Dział zamówień publicznych

Gdańsk, data 10.08.2020 r.

dot. postępowania o udzielenie zamówienia prowadzone w trybie przetargu nieograniczonego na termomodernizację i rozbiórkę balkonów w budynku Wydziału Oceanotechniki i Okrętownictwa Politechniki Gdańskiej – Gdańsk, ul. Do Studzienki 16A, działka nr 357/13, obręb 055” ZP/121/055/R/20.

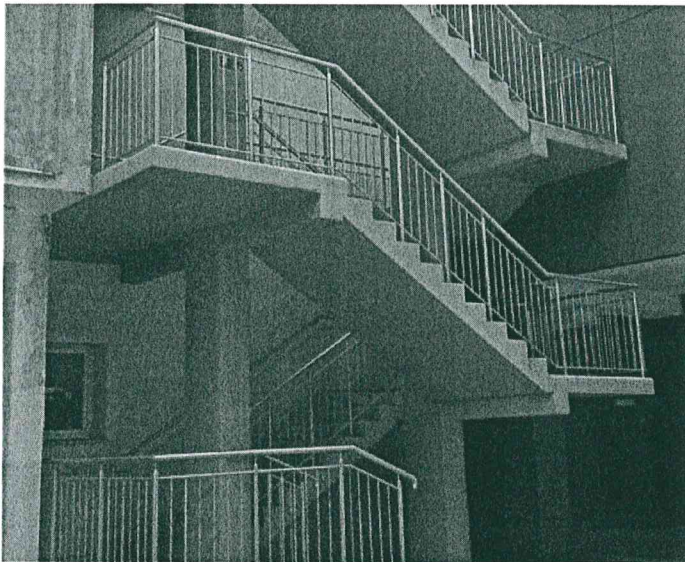
Na czym ma polegać wzmocnienie biegów schodowych i spoczników na elewacji wschodniej jeżeli zostały one wyremontowane w 2015 roku (chyba bardziej pasuje wykonanie na nowo). Prosimy o jednoznacznie sprecyzowanie zakresu prac.

W dokumentacji projektowej pkt. 12.1. znajduje się omyłka pisarska, tj.:

Opis zdjęcia

JEST: „Schody na elewacji zachodniej przeznaczone do kompleksowego remontu”

Opis zdjęcia

JEST: „Schody na elewacji wschodniej wyremontowane w roku 2015”

POWINNO BYĆ: „Schody na elewacji wschodniej przeznaczone do kompleksowego remontu”

POWINNO BYĆ: „Schody na elewacji zachodniej wyremontowane w roku 2015”

W związku z powyższym do wyceny należy przyjąć remont klatki schodowej zewnętrznej usytuowanej na elewacji wschodniej. Klatka schodowa (biegi schodowe, spoczniki) usytuowana na elewacji zachodniej nie podlega remontowi.

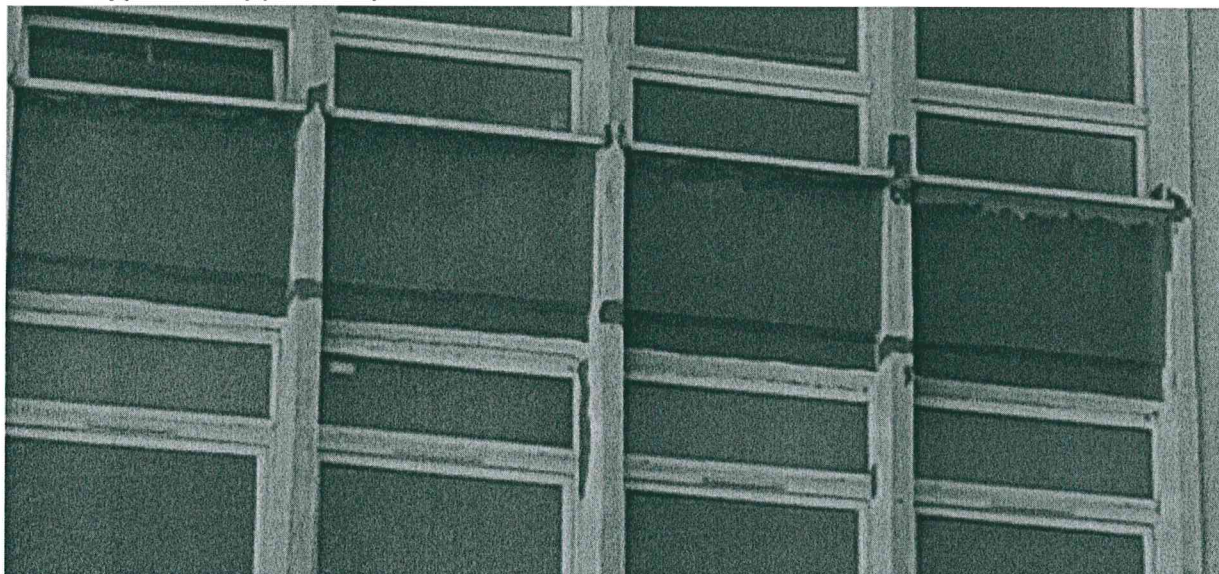
Projektant na rysunku nr 13 przedstawił detal docieplenia żyletki na elewacji (przekrój pod parapetem i przekrój nad parapetem, brak rozwiązania detalu docieplenia żyletki między oknami), prosimy o przedstawienie rozwiązania docieplenia tych żyletek, które stanowią 60% wszystkich żyletek na elewacji budynku wysokiego. Prosimy o przedstawienie rozwiązania sposobu mocowania izolacji. Poniżej zdjęcie ilustrujące w/w żyletki.

Zamawiający udostępnia rysunek A-10 (detal docieplenia żyletki między oknami).
